Avis concernant la protection du captage AEP de la commune de Ferrières-en-Brie.

Rapport final

BRGM/RP-54045-FR
septembre 2005

Mots clés : Captage AEP, nappe du Calcaire de Brie, ZAC de Bussy Sud A4, Ferrières-en-Brie, Seine et Marne.

Figure 3 – Coupe géologique (source : BURGEAP)

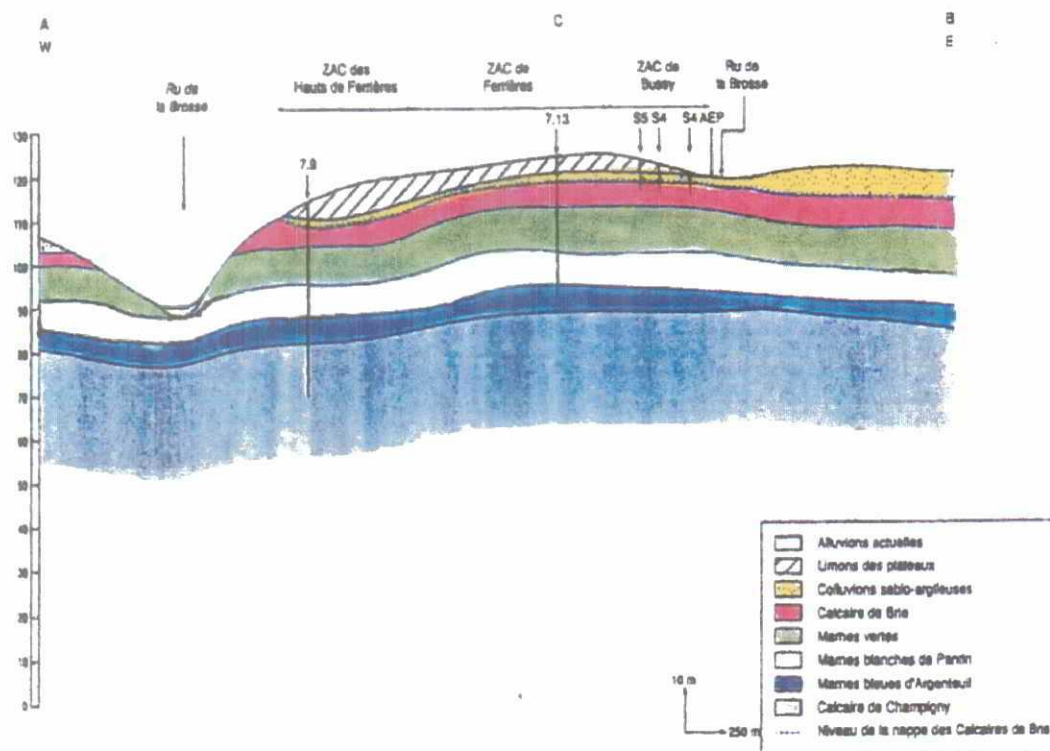
Une coupe géologique, réalisée par le Burgeap (fig. 3), précise bien la recoupe du calcaire de Brie par les sondages et la position du calcaire de Champigny sous-jacent protégés par environ 25 m de marnes (marnes vertes, marnes blanches de Pantin, marnes bleues d'Argenteuil). A noter que même au niveau de l'entaille du ru de la Brosse la protection des formations imperméables reste d'une dizaine de mètre au-dessus du calcaire de Champigny.

Nb : Les sondages de reconnaissances qui ont servi de piézomètres mentionnés p.27 affichent des cotes NGF différentes de celles notées dans les coupes du rapport de CAP-SOL ou dans l'étude d'impact .

Le dossier est correctement développé malgré quelques inexactitudes ou imprécisions particulièrement au niveau de la coupe géologique. Le risque très important est clairement affiché surtout à l'encontre du captage de Ferrières. Des remèdes sont proposés avec leur limite surtout en phase de travaux.
